Projet N° 24

**3^{ème} Mention
Auteurs**

ROTULE

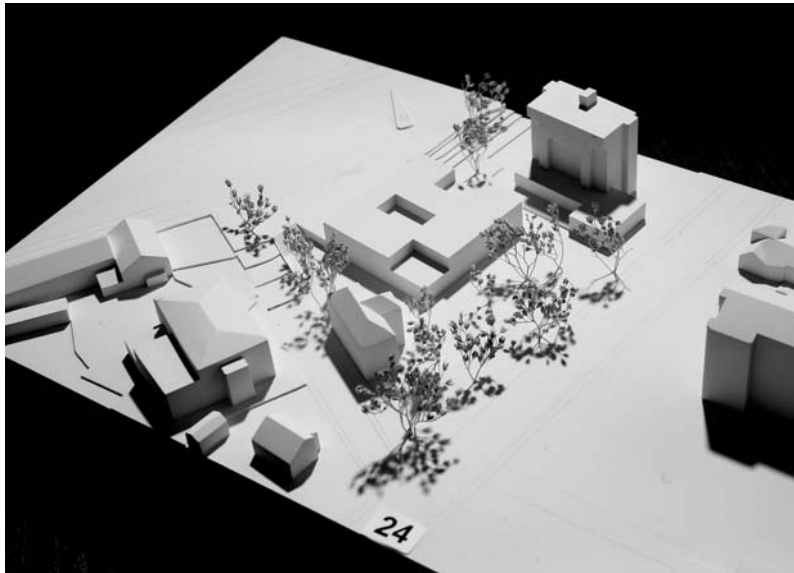
La réflexion de l'auteur s'appuie sur l'analyse générale du lieu mettant en évidence la position de la parcelle entre la gare et l'école. L'implantation du nouveau bâtiment dans l'angle nord-est de la parcelle libère la villa Majella et permet d'aménager un nouveau parcours piéton conduisant de l'espace de la gare à l'avenue du Simplon.

Le projet requalifie de manière précise les relations entre le nord et le sud de la parcelle, toutefois la position de l'entrée principale et le traitement de la façade sud ne reconnaissent pas le caractère public principal de l'espace en relation avec l'avenue du Simplon. Le projet intègre dans un volume compact l'ensemble des besoins. Ce volume articulé établit une transition entre l'échelle de la villa Majella et l'immeuble d'habitation à l'Est.

L'organisation de l'ensemble du projet est appréciée en particulier au niveau de la gestion de deux accès différenciés. Alors que l'entrée secondaire trouve logiquement sa position au nord, la position de l'entrée principale reste beaucoup moins claire. Le traitement architectural des façades d'entrées ne correspond pas à cette hiérarchie. L'accès aux classes depuis l'entrée principale manque de générosité. La superposition des vestiaires et des engins est logique et efficace, l'ensemble de l'organisation de la salle de sport est parfaitement maîtrisée avec un double éclairage latéral assurant une bonne utilisation de la salle dans sa configuration scolaire (rideau baissé).

La superposition entre le système de la salle de sport et des classes est intéressante au niveau de la volumétrie mais par contre pas du tout convaincante au niveau des relations spatiales et structurelles. L'intégration de la problématique des classes et de la salle de sport aurait dû venir confirmer la volonté affichée dans l'ensemble du projet d'aboutir à une solution unitaire et non à une simple superposition de deux principes indépendants. Le langage architectural de l'ensemble est bien maîtrisé et adapté à l'implantation. La position peu précise de l'entrée principale dans le plan est encore moins convaincante au niveau de la volumétrie, sa situation sous l'espace du parking, en dehors du volume principal, ne convient pas à l'entrée d'un bâtiment public de cet importance.

La volumétrie fortement découpée issue du plan des classes et l'absence d'intégration des principes structurels des classes et de la salle de sport laissent entrevoir un coût de construction en dessus de la moyenne partiellement compensée par un volume inférieur à la moyenne des projets rendus. Le projet nécessite une redéfinition de la limite nord de la parcelle par un échange de terrain parfaitement envisageable avec les cff.
